## Des Erreurs Manifestes dans le dossier OSTWIND

Je viens ici ajouter aux nombreuses observations, déjà écrites par d'autres, ma participation personnelle. J'ai relevé au fur et à mesure des petites phrases du dossier d'OSTWIND qui m'ont fait réagir, parmi les 1500 premières pages du dossier que j'ai parcouru. Il s'agit en regardant mieux de **multiples erreurs manifestes** de ce dossier. Pourquoi toutes ces erreurs s'accumulent-elles ainsi dans les 9 pièces de ce dossier. **OSTWIND veut-il tromper le public ou pire encore, vous et les services de la Préfecture** qui n'ont pas un temps infini pour étudier ces dossiers fleuves que sont les dossiers éoliens.

Carte 12 : Sensibilité chiroptérologiques – Couloirs de migration (Source : SRC.AE, 2012)

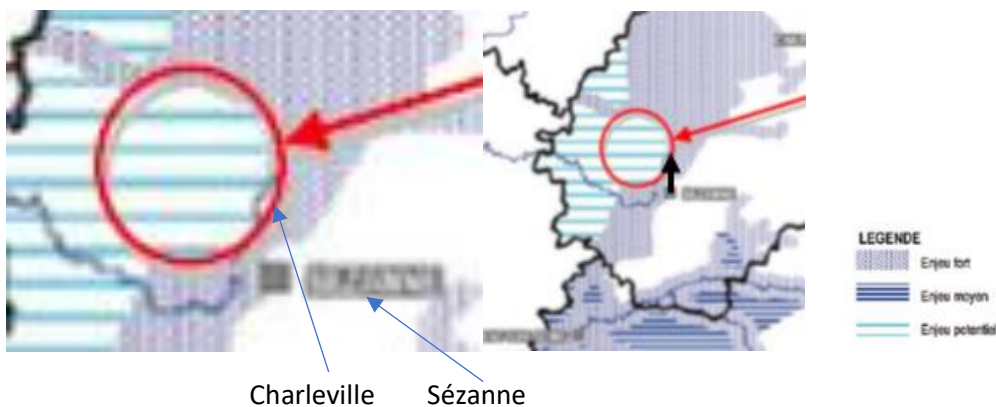
9) Chiroptères : Lecture fautive de la carte 12 p40 issue du SRE 2012

-Pour les chiroptères, l'enjeu est fort et non potentiel en regardant la carte 12 de la sensibilité chiroptérologique du SRCAE 2012 ce qui est aussi répété plusieurs fois par la LPO dans ses rapports.

Carte 5 : Axes de déplacements théoriques des chiroptères sur la zone d'étude

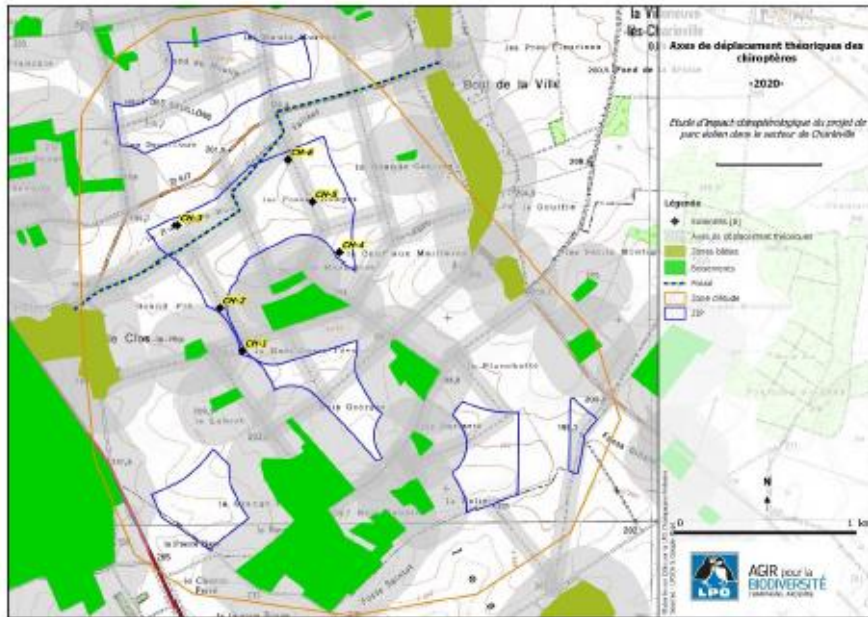
-Sur la page 505 de la pièce 7, on peut lire que des axes principaux ou secondaires ont été définis sur le site. **Ce sont au moins 5 éoliennes sur les 6 qui sont dessus !**

Carte 62 : Implantation au regard des enjeux chiroptérologiques et axes de déplacement principaux. (Source : LPO Champagne-Ardenne)

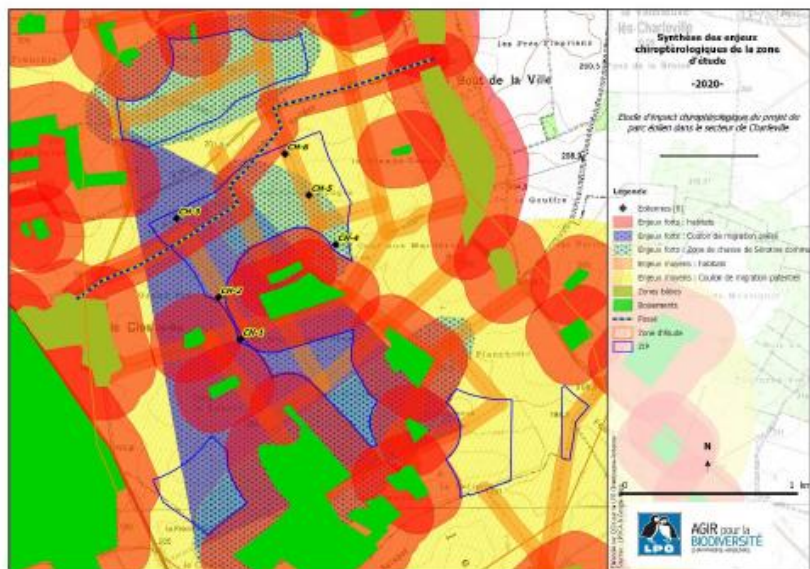
Autre carte impressionnante en pièce 4 p214

En pièce7 p502, la LPO reconnaît au sujet des chauves-souris :

**Il est important de signaler que la zone d'étude se trouve au cœur d'un important couloir migratoire connu et mis en évidence dans le Schéma Régional Eolien. Il a donc été indispensable de le prendre en compte dans l'étude d'impact.**

Pourquoi le promoteur n'accepte pas de le reconnaître franchement.

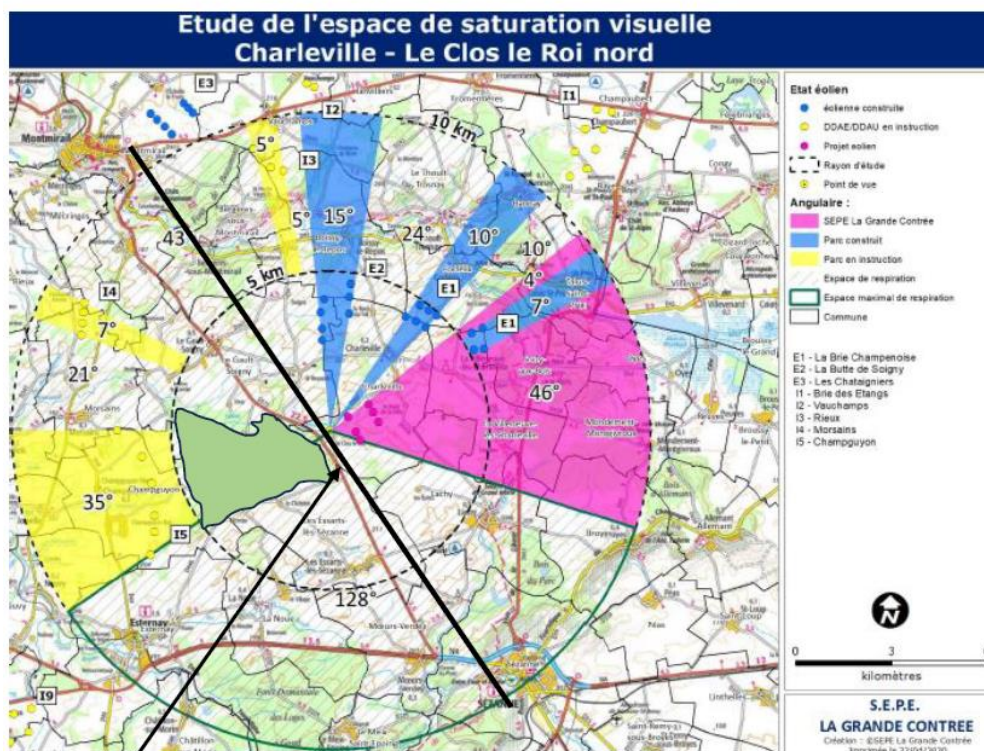
Depuis le Clos le Roi, la visibilité est ponctuelle ? C'est ponctuel pour 20 ans alors ? Et donc ce parc ne mérite même aucune mesure d'évitement. C'est vrai qu'il est bien difficile de cacher des machines de 135m par des arbres à une distance de 716m. (PJ9 p26)

Carte 11 : Habitations les plus proches du projet (Source : BE Jacquelin et Chatillon)

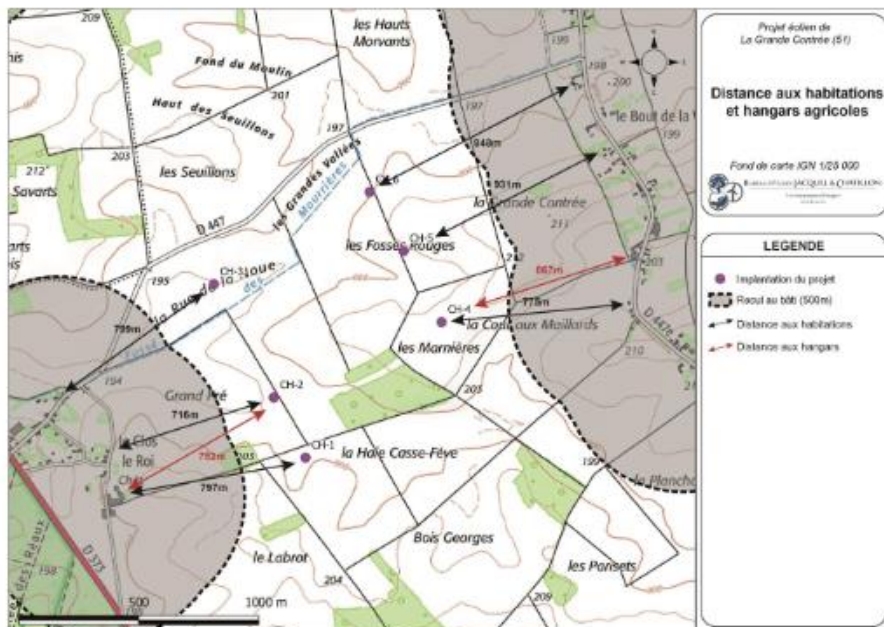
716m coté Clos le Roi, 775m au Bout de la Ville.

**C'est plus de 500m, dit la loi.** (Pièce 5 p17)

**Ou plutôt l'a dit quand les éoliennes étaient toutes petites et non ces géants actuels.**

Sur cette même carte on remarque une chose anormale encore :

**Le fossé des Mourières ci-contre :**

Un chemin est à renforcer puis à créer entre l'éolienne 2 et la 3 située après le fossé des Mourières, en direction de l'E3 comme le démontre bien cette carte.

**Mais qu'est-il prévu à cet effet pour ne pas combler ce fossé qui permet au Clos le Roi de ne pas être inondé ? On remarque aussi très bien la D447 et la D373 dont il est souvent question. Je n'ai rien vu sur ce sujet dans le dossier. Et vous ? Qu'en dit le promoteur ?**

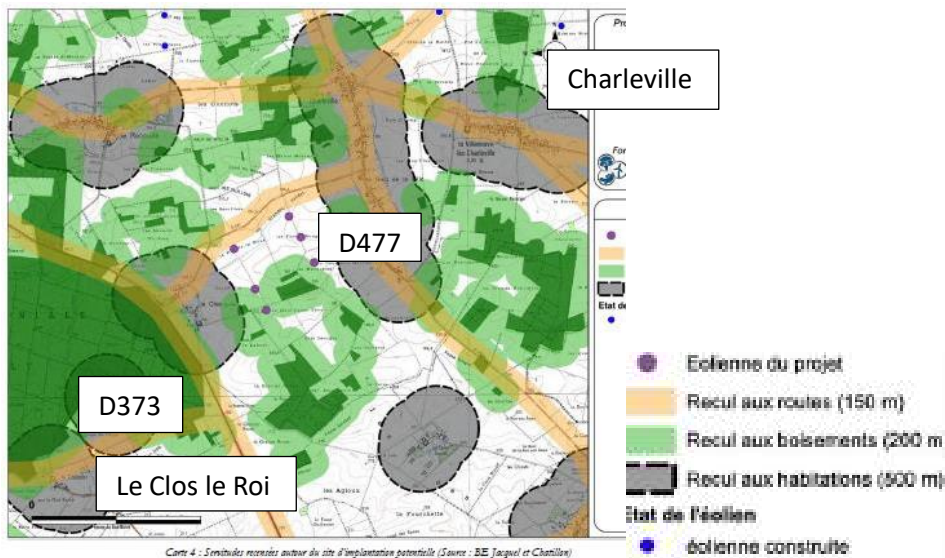
Sauf que la route D447 qui relie Charleville à la D 373 en direction de Sézanne ou de Montmirail passe, comme on le voit sur cette carte13 à moins de 150m de deux éoliennes E3 et E6 dont le bout des pales à 55m de la base doit entrer dans la zone des 150m et sont, sans doute possible, à moins de

285m de la chaussée !!! Il y circule toutes les personnes à pied ou en voiture, sortant ou rentrant de Charleville ou des hameaux, les habitants eux-mêmes, les artisans, les personnes de santé, de la poste mais surtout le car scolaire matin et soir.

Observez bien la carte suivante qui place tout ceci dans son contexte immédiat ( PJ9 page 20):

#### VII.3.3.3. Cartographie des risques pour l'éolienne CH-3

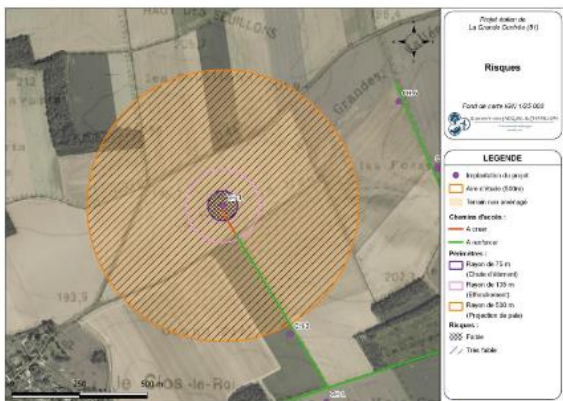
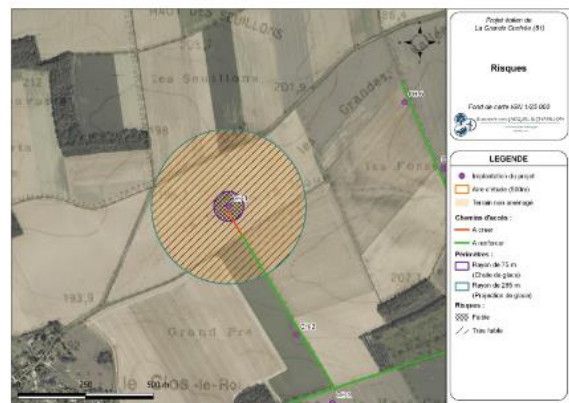
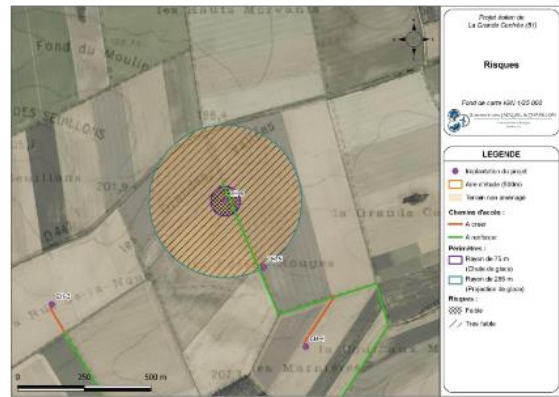
Il faut aller en pièce 5 l'étude de danger pour avoir une autre image qui reconnaît comme nous que les deux éoliennes E3 et E6 mettent en danger tout utilisateur de cette route dans les cartes des pages 73 et 76 ci-après.

Figure 42 : localisation des espèces végétales patrimoniales

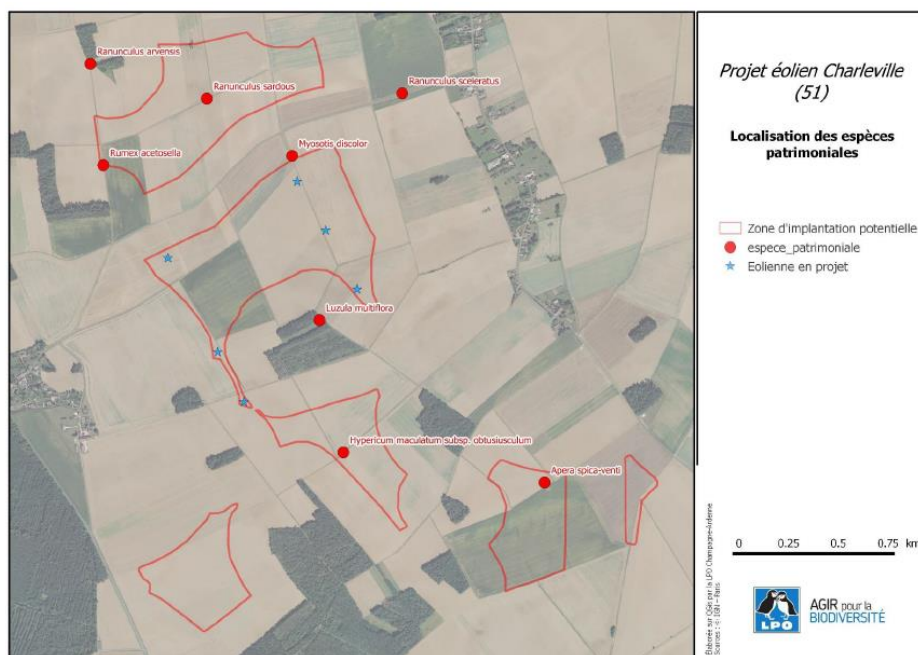
**Pourtant on voit que dans la zone immédiate, à quelques mètres de l'éolienne 6, on trouve le myosotis discolor RRR en plus de la Luzula multiflora R.** Pourquoi ce myosotis RRR ne paraît-il pas dans aucun des deux tableaux précédents ! Voir la carte suivante.

**Cette fois, cela constitue une erreur manifeste grave.**

Figure 43 : localisation des zones d'inventaires floristiques

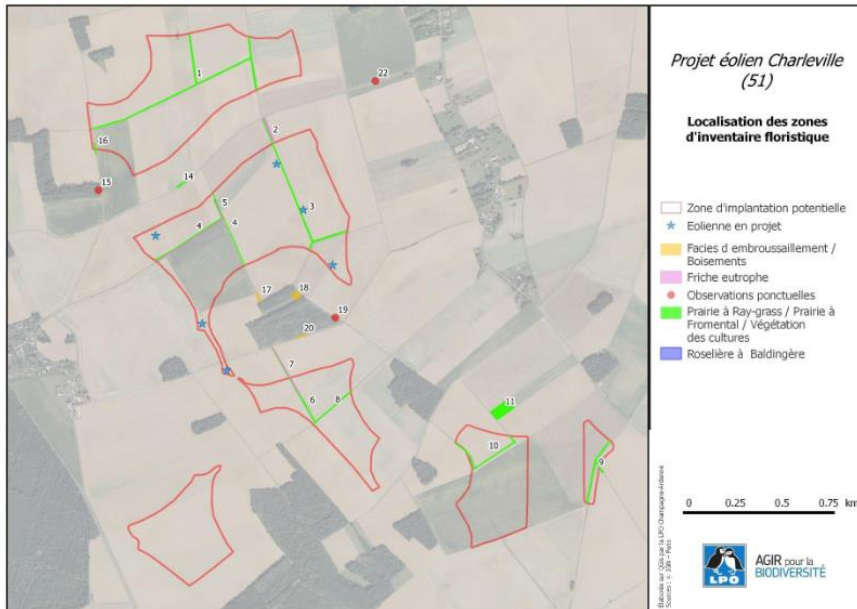
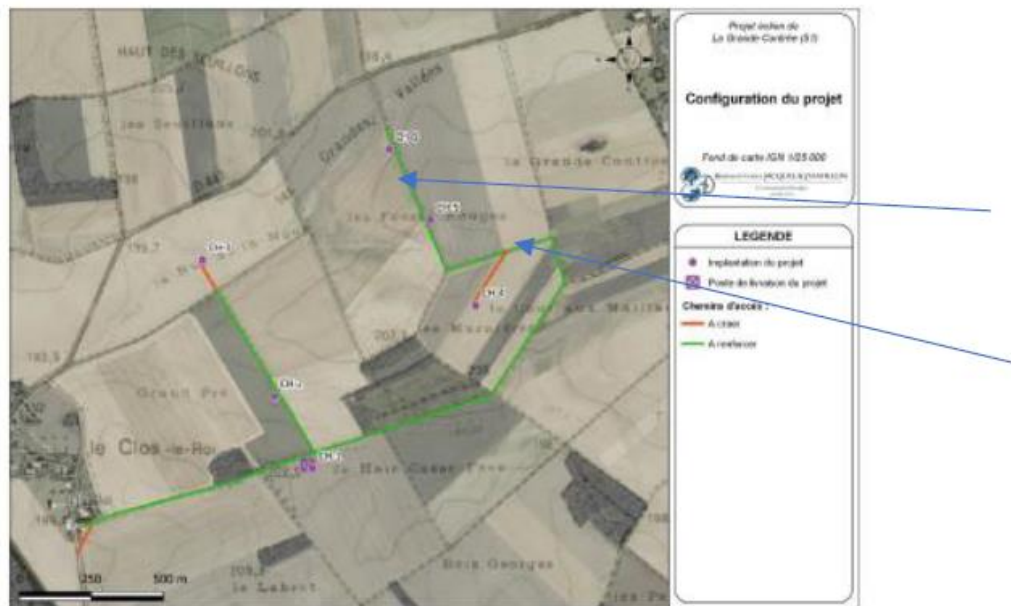
Sur la carte suivante en vert, on trouve les prairies à Fromental (annexe I de la directive européenne « habitats-faune-flore » et considérées comme très rares et en régression sur la liste rouge des habitats de Champagne-Ardenne). Or on pourrait confondre cette carte avec celle des chemins du futur site rappelée en-dessous.

**Utiliser des zones d'inventaires floristiques devenues futurs chemins empierrés d'un parc éolien, n'est-ce pas une autre erreur manifeste ?**

#### 2.2.2.1 Point 1

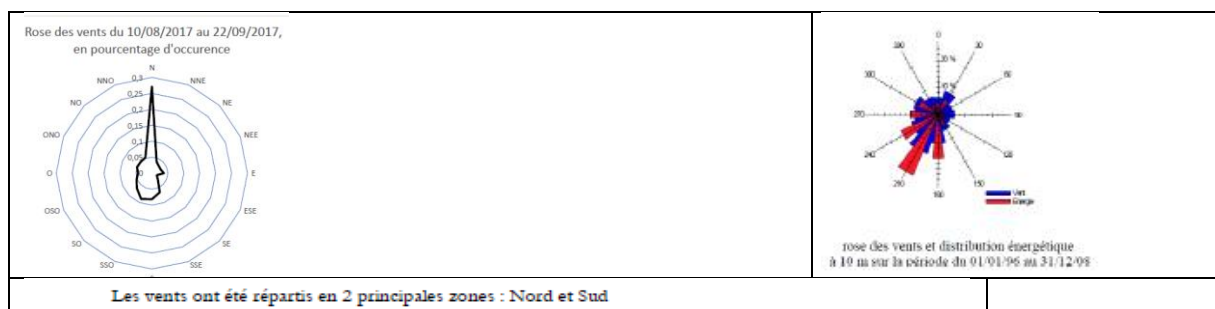
Ce choix de la Godine est donc **une autre erreur manifeste**.

Le point d'enregistrement 1 est à la Ferme de la Godine sur la commune de Les Essarts-Lès-Sézanne

<p>FIG. Vue aérienne Point 1 – Source Géoportail</p>	<p>Au bout des flèches bleues, 2 bâtiments supplémentaires apparaissent</p>
<p>Vue fournie par le promoteur, date ?</p>	<p>Vue sur google map 2023</p>

Carte 4 - Structures existantes autour du site d'implantation prévisionnelle (Source : DDE, Jørgen et Charville)

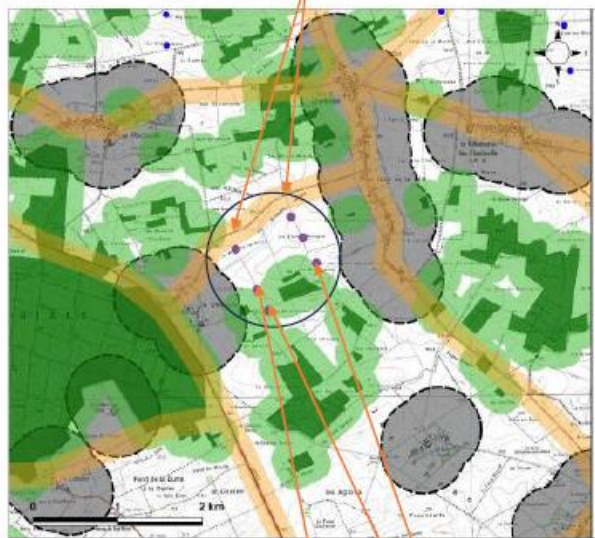
**D447 : 150m pour deux éoliennes**

**Boisements moins de 200m pour trois éoliennes**
